Rapport de concertation joint au rapport technique du projet

# REDONNONS VIE AU COLOSTRE !

## Ateliers d'échanges avec les riverains du Colostre

5 et 8 juin 2018

## Secteur n° 1 : Saint-Martin-de-Brômes

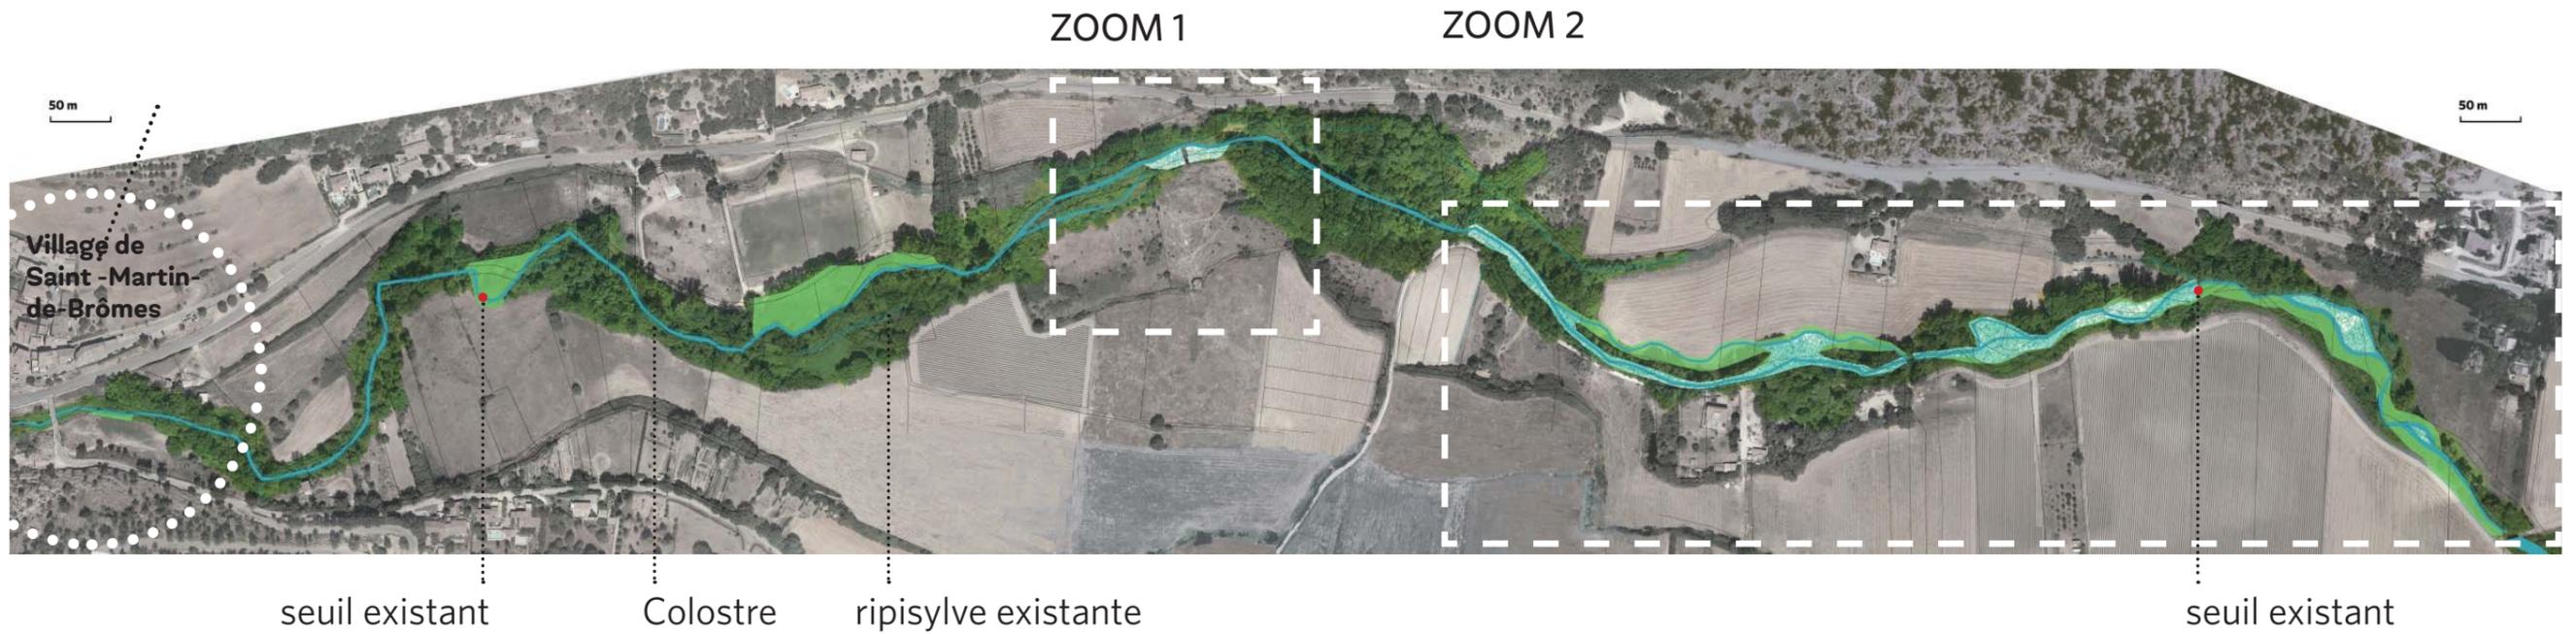
- Perte des cultures de lavandes par inondations plus fréquentes des terres.
- Crainte de difficultés à exploiter des terres rendues plus humides à certains endroits par la remontée de la nappe ; les tracteurs pouvant s'enfoncer.
- Crainte d'avoir moins d'eau à l'aval par une nappe plus abondante au droit des travaux.
- Crainte d'une zone de défrichement trop large.
- Interrogation sur la pérennité du projet : pour certains riverains les matériaux utilisés pour réhausser le lit de la rivière pourraient ne pas tenir durablement dans le lit à l'aval des seuils. ("Dans 10 ans tous les matériaux risquent de repartir"). Crainte que les matériaux utilisés se déposent à l'aval et fassent barrage à l'aval du secteur traité (à l'entrée du village).

- Certains riverains s'interrogent sur l'utilité du remblaiement du lit de la rivière et proposent des solutions jugées plus simples comme la mise en place de quelques rochers pour combler l'enfoncement du lit.

- Certains riverains ne comprennent pas l'utilité du projet, et de sa "réhausse" au niveau des seuils puisqu'ils considèrent que le "Colostre n'a pas changé" (pas d'enfoncement...).

- Pour certains riverains, le projet semble incompatible avec l'interdiction de "défricher" les berges des cours d'eau ; les riverains indiquant que toute intervention sur la végétation des cours d'eau leur est souvent interdite et est réglementée. Il est répondu qu'il est aujourd'hui tout à fait possible d'entretenir les berges mais en veillant à préserver la végétation (pas de coupe à blanc...). L'interdiction d'abattre des arbres est strictement appliquée sur les zones classées en Espaces Boisés Classés (EBC), ce qui n'est pas le cas sur le Colostre.

- Les gués pour passage d'une rive à l'autre sont conservés, les seuils également : les prises d'eau au niveau des seuils sont maintenues.
- Les limites cadastrales ne changent pas. Si la rivière est déplacée sur une des deux rives, c'est le propriétaire de la rive en question qui devient propriétaire des deux berges et du fond du lit.

- Les inondations ne seront pas aggravées. Elles seront plus fréquentes mais moins violentes (le projet permettant de ralentir la vitesse des inondations).

- Le projet ne touche qu'une seule rive : les berges dans les méandres en rive gauche ne seront pas touchées.

### Site n° 2 : Allemagne centre village et aval village

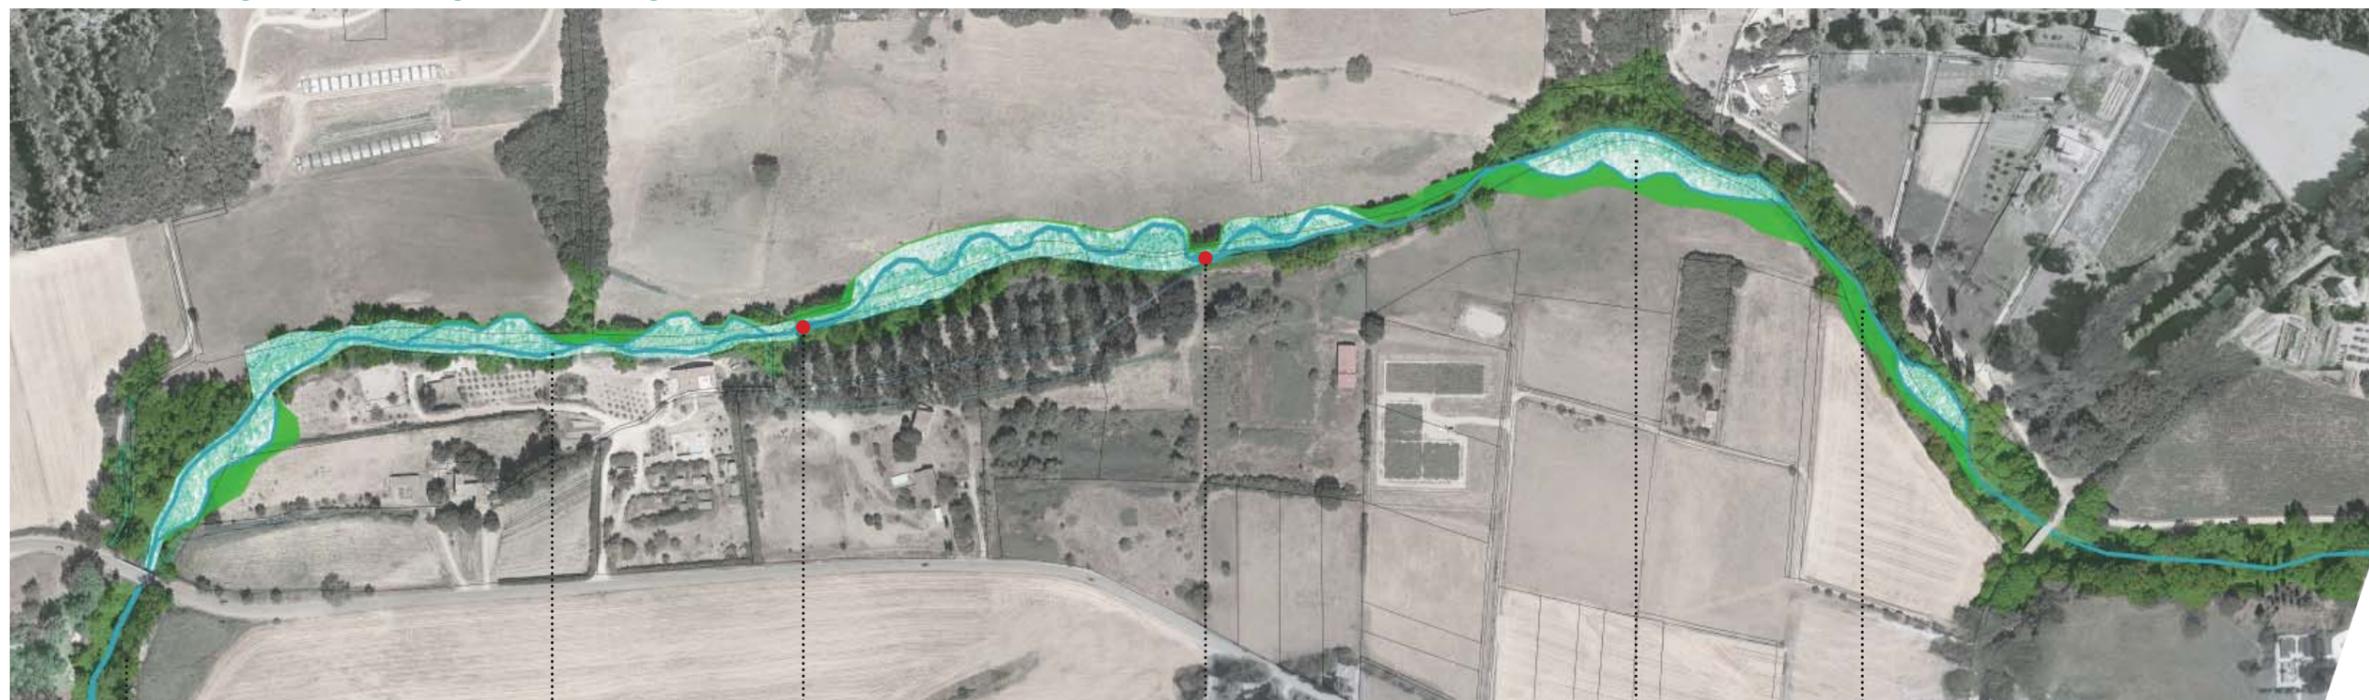
- Crainte de perte importante du foncier.
- Peur qu'en élargissant le lit, l'eau s'évapore plus rapidement notamment dans un contexte de réchauffement climatique.

- Comment être sûr qu'avec le projet, le Colostre ne divaguera pas au-delà de ce qui est prévu, de part et d'autre de la rive ? A priori la rivière va perdre de sa puissance (baisse des vitesses) et donc ne divaguera pas au-delà. Cependant la rivière peut toujours bouger en cas de forte crue.

- Crainte que les terres inondées ne puissent plus être travaillées et que cela génère des pertes financières pour l'activité agricole.
- Crainte que le projet limite l'accès des riverains au lit de la rivière.

- Interrogation sur les modifications cadastrales. Seule la rivière peut changer de place, sans entraîner de modification du parcellaire.
- Interrogations sur les obligations de retrait de 10 mètres du cours d'eau après travaux. La réglementation ne change pas, il faudra conserver une cette bande tampon de 10 mètres.

- Les riverains se demandent pourquoi le projet n'est pas mis en place ailleurs. Réponse : la présence de 2 seuils et l'obligation réglementaire de la continuité écologique (rendre les seuils franchissables pour les poissons) imposent de travailler sur ces secteurs.
- Besoin d'informations plus précises sur l'emprise de l'inondation et sur la largeur du lit visée par le projet.. La largeur de l'emprise sera au maximum de 30 mètres localement.
- L'utilité du projet n'est pas toujours bien saisie par les riverains. Pour eux, le lit n'a pas changé depuis des siècles, il ne bouge pas et ne s'est pas enfoncé. Le projet de réhaussement du lit est alors mal compris par certains.

Accord proposé

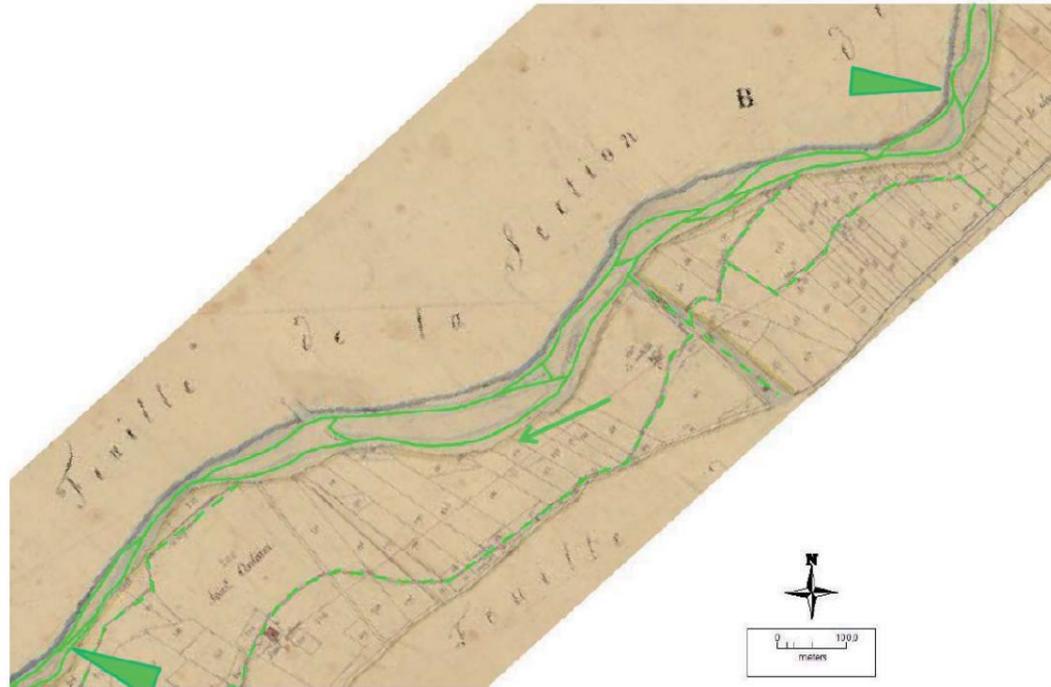
- Sur le secteur n° 3 (*Allemagne amont du village / Cordelle Saint Véran*) : **acceptation du projet s'il ne touche pas les cultures.**
- Sur le secteur n°2 (*Allemagne centre village et aval village*), **accord proposé par les riverains eux-mêmes** : l'emprise foncière prévue en rive droite (terrain de Mme Mensang) pourrait être réduite en utilisant des terres en rive gauche (terrain de M. Weisz) (voir avec M. Concas non présent à la réunion) à condition que les propriétaires gardent le droit d'accès au cours d'eau (abreuvement des chevaux par exemple), ce qui sera le cas dans le projet. (cf carte ci-dessous).

- **Sentiment d'inégalité** : seule la rive droite est concernée, seul le côté "propre" bien entretenu et débroussaillé sera visé.
- **Sentiment d'injustice** : les travaux sont proposés sur des terres agricoles et non sur des parcelles habitées qui semblent ne pas toujours avoir été officiellement autorisées.
- Certains riverains se disent **opposés au passage des engins pendant la phase travaux**, craignant une dégradation de leur terrain qui constitue leur seul outil de travail et de revenus.
- Choix de deux riverains d'aller jusqu'à une **procédure d'expropriation** dans l'objectif qu'elle n'aboutisse pas ou qu'elle ralentisse le démarrage des travaux.
